07-081.578
"DISPOSITIVO DE ADMISIÓN DE
MOTOCICLETA"
HONDA MOTOR CO., LTD.

SOLICITUD DE EXAMEN DE PATENTABILIDAD

ASUNTO	Radicación	07 - 81 578
	Trámite	002
	Evento	001
	Actuación	430
	Oficio	1.159.1
	Folios	020

CONCEPTO TÉCNICO n.º 3040

[Fig. 5]

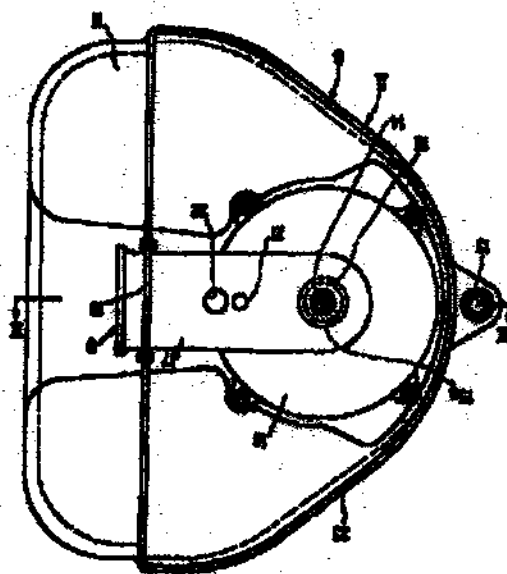
Claims 1 and 10 are rejected under 35 U.S.C. 102(b) as being anticipated by JP 04306185. Figure 5 shows an air cleaner 5, having resonators 15 and 28 within the expansion chamber and a resonator 27 in the intake duct 9.

Applicant's arguments filed 2/18/09 have been fully considered but they are not persuasive. The applicants argue that chamber 15 is not a resonator and resonators 27,28 communicate with duct 9. The examiner contends that 15 is a resonator in so far as it is an enclosed volume except for a single inlet at 15a. Nevertheless, there is an expansion chamber
